Aménagements de sécurité  
sur RD 143c: **carrefour EST**

dossier n°	plan n°	date	échelle
1815	AVP 1815	02 août 2018	1/200

### Réunion « aménagement de la RD143c » du 10 octobre 2018

**Carrefour Ste Catherine :**

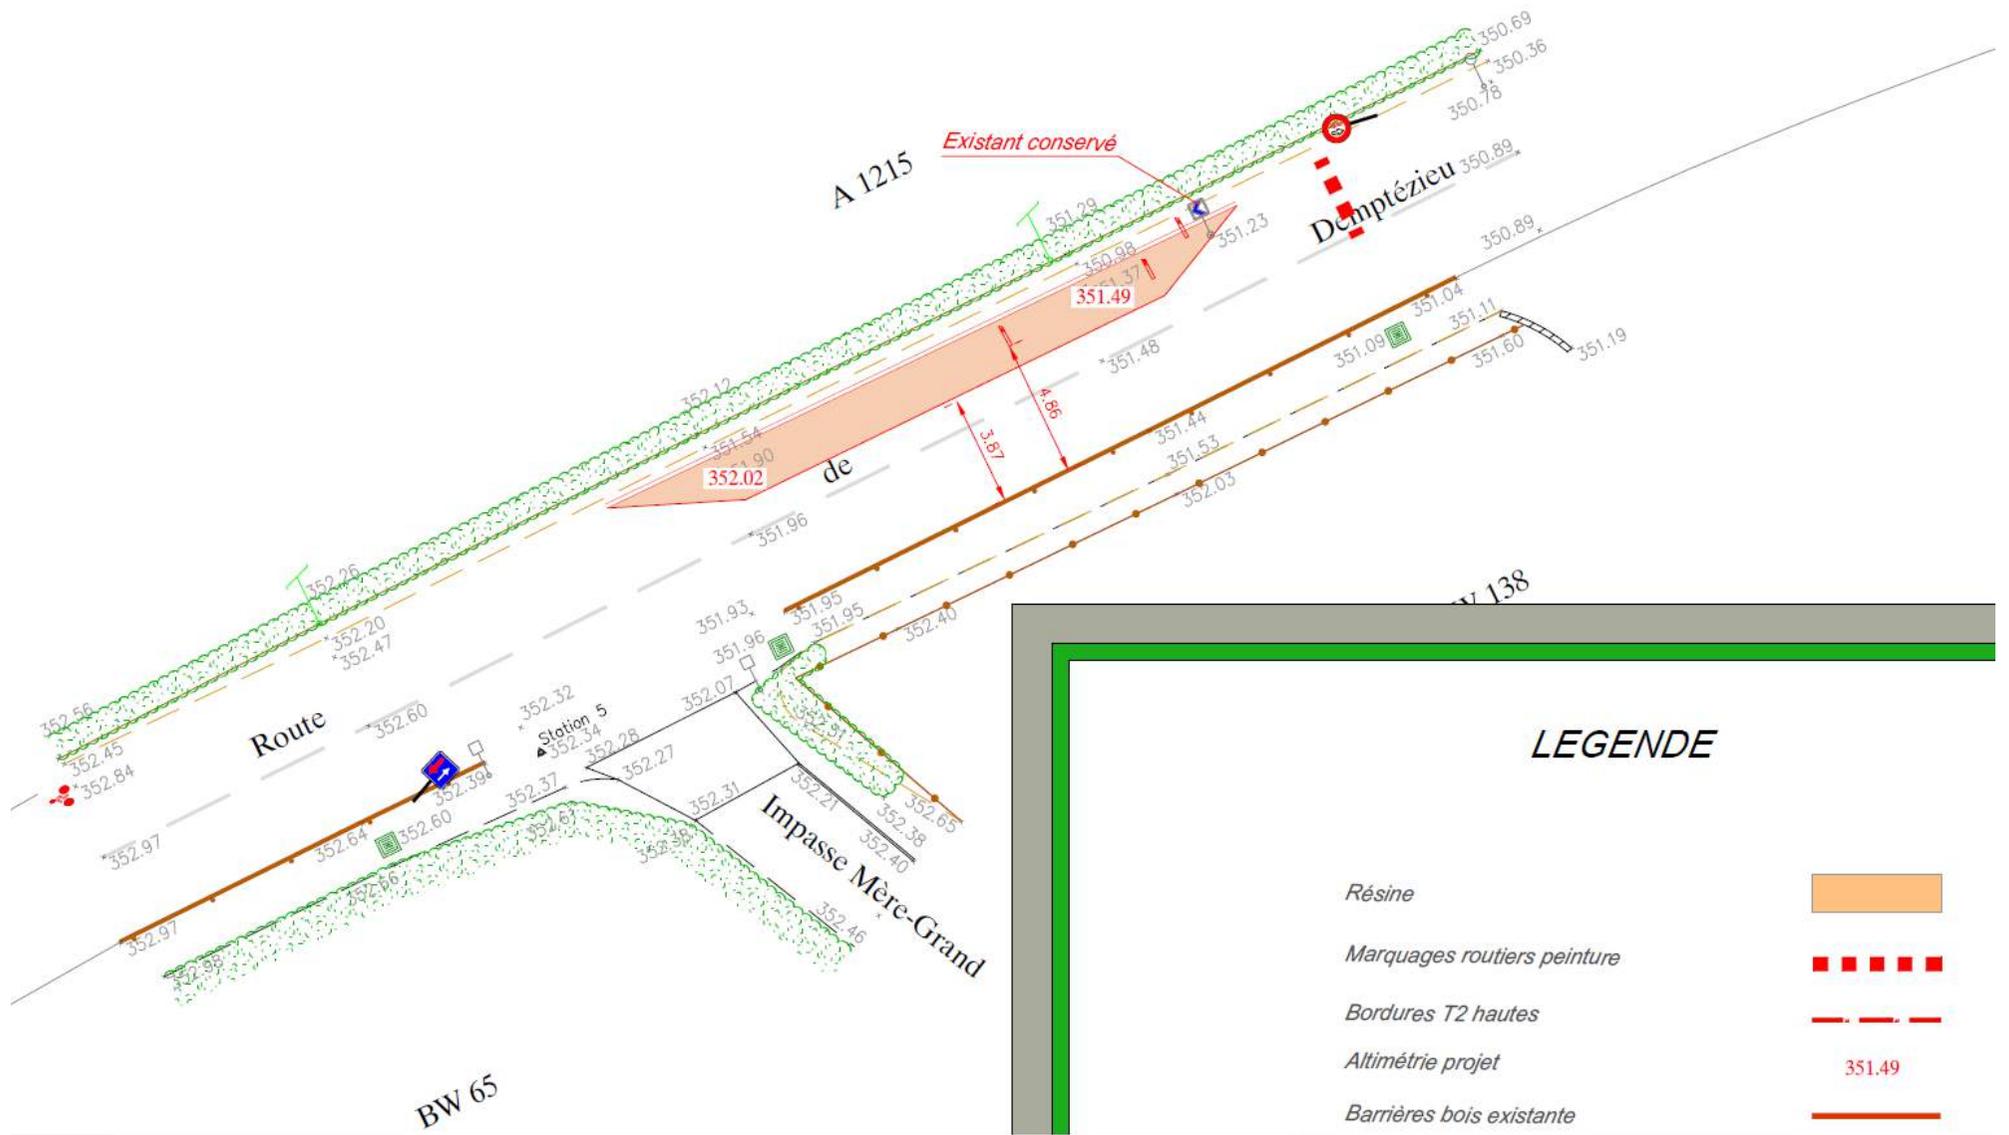
- Concernant la parcelle BZ76, M. Macaire demande que l'accès agricole soit maintenu. Par conséquent, il faut que le trottoir soit en bordures basses. •
- Pour la parcelle BX57, l'accès doit être conservé.

## Ecluse Mère Grand

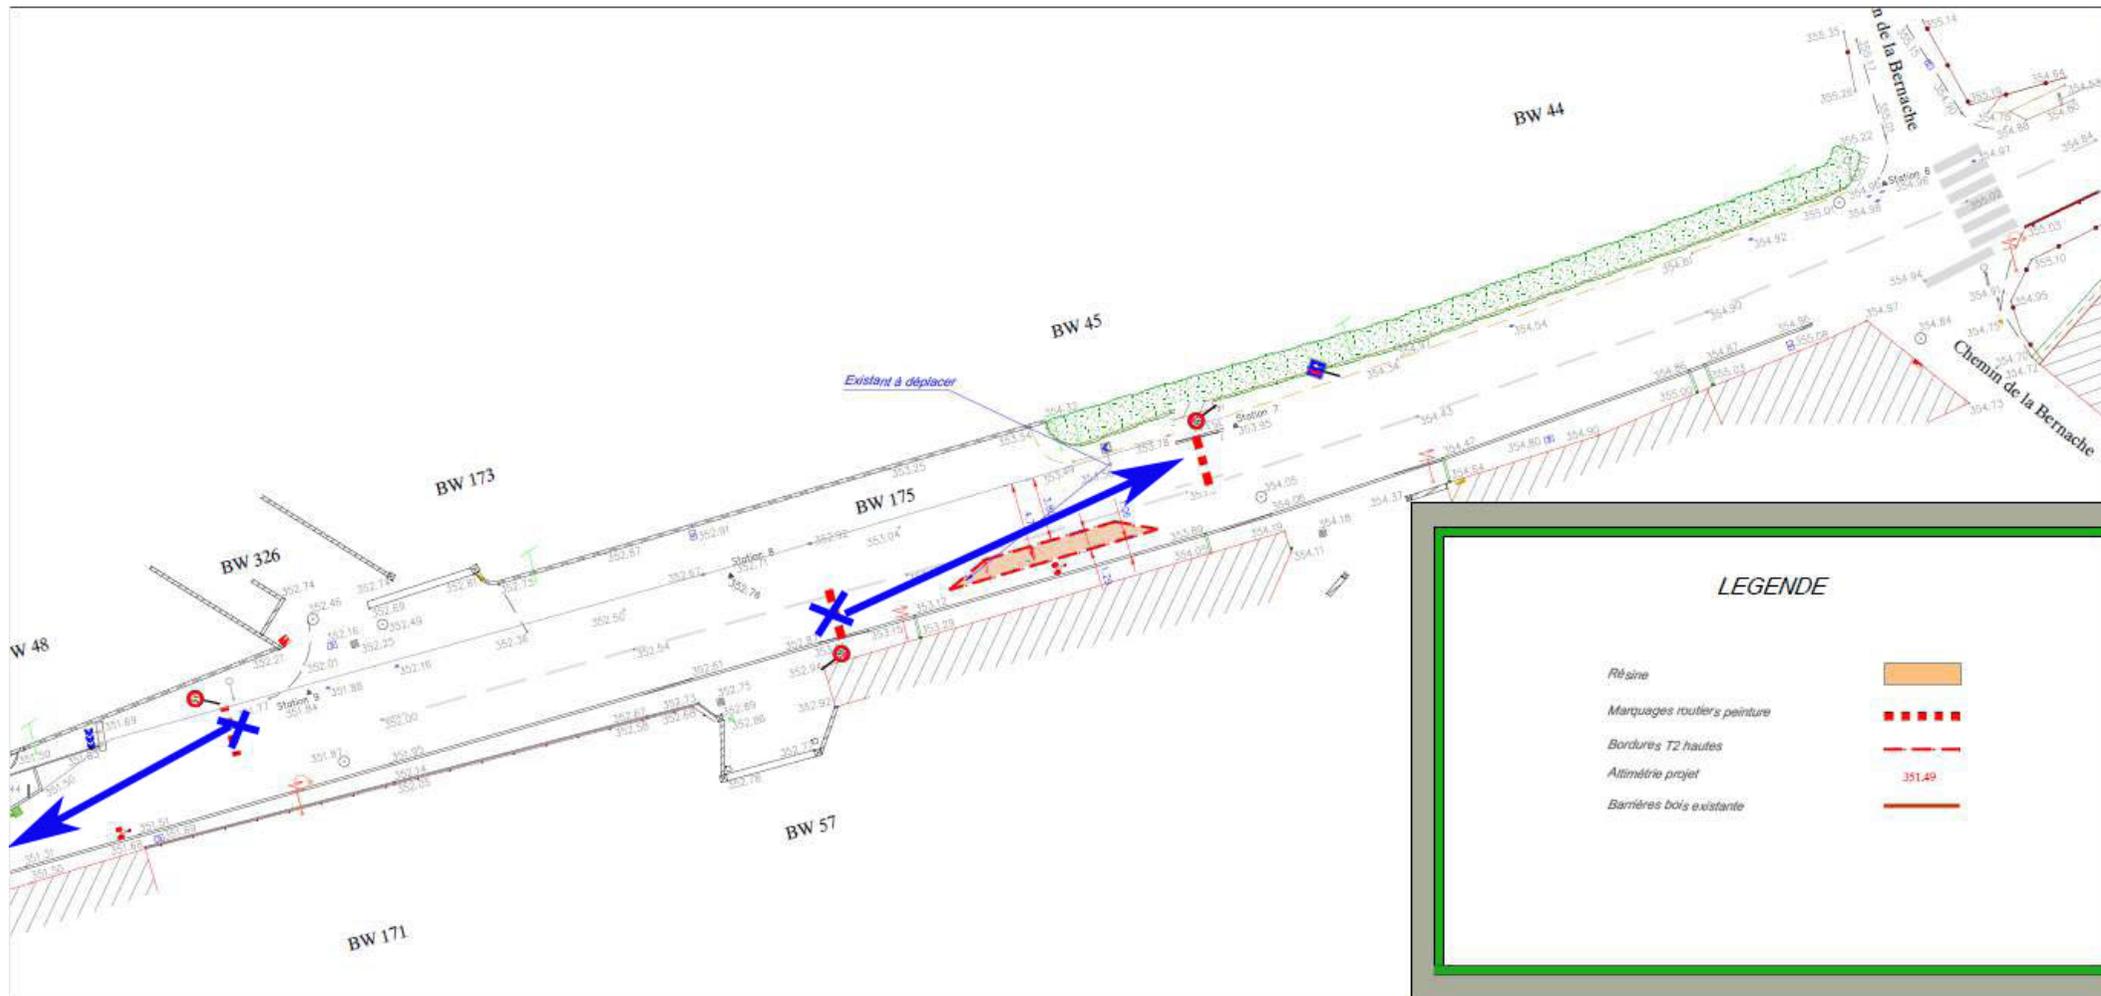
Pas de remarques, sens de priorité inchangé (priorité au sens BJ à St- Savin)

Il a été demandé que l'écluse "Bernache" soit positionnée côté habitation, réduite sur sa longueur et placée à égale distance des deux entrées riveraines afin de faciliter les girations des riverains.

Changement prévu : priorité au sens montant (BJ à St-Savin) ok

## Carrefour du loup (Tilleuls), pas de remarques

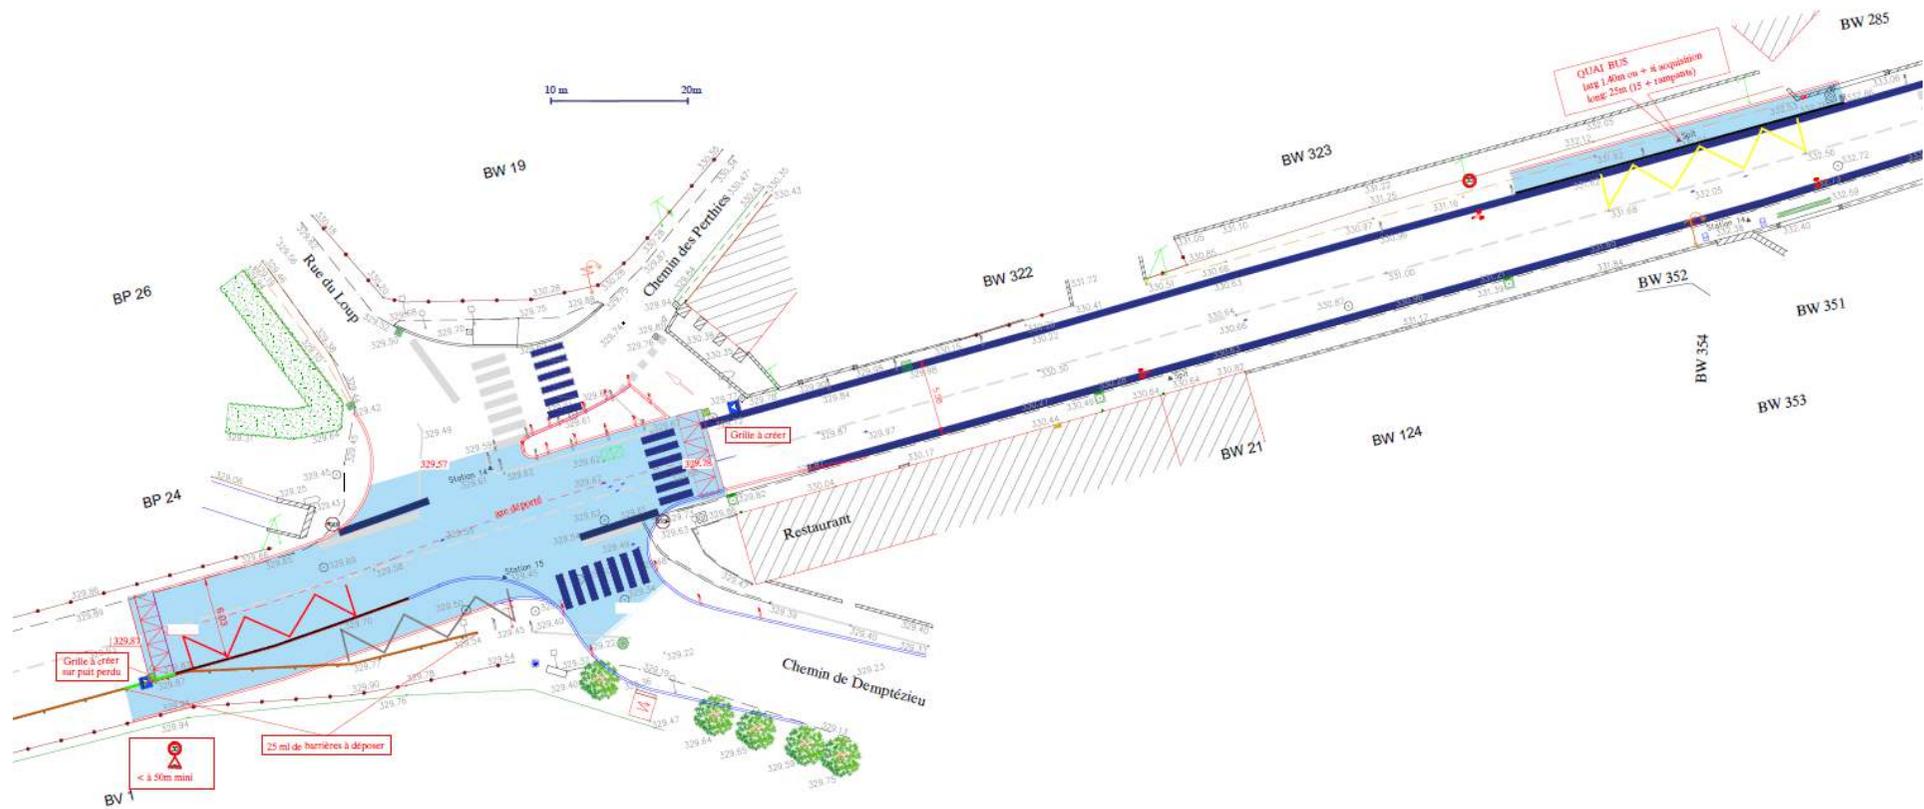
Attention la bande d'arrêt est à repositionner de l'autre côté de la chaussée et de l'écluse.

Mme Delbourg demande qu'une ligne continue soit tracée devant sa propriété, hors entrées riveraines (pour que les habitants puissent entrer et sortir de chez eux) et hors intersection. • M. Macaire souhaite que le nouvel îlot délimité par des J11 soit raccourci afin qu'il puisse tourner en direction du chemin du Loup avec sa moissonneuse (sans écraser des J11). Le passage piéton devra être décalé également.

- Il a été demandé que les passages piétons notés sur les plans « supprimés » soient maintenus pour des raisons de sécurité.
- Plusieurs participants demandent que la voie d'insertion d'accès au container à verre soit également maintenue afin d'éviter d'être contraint de reculer chemin des Perthies ou chemin du Loup pour se garer afin d'accéder à ce container.
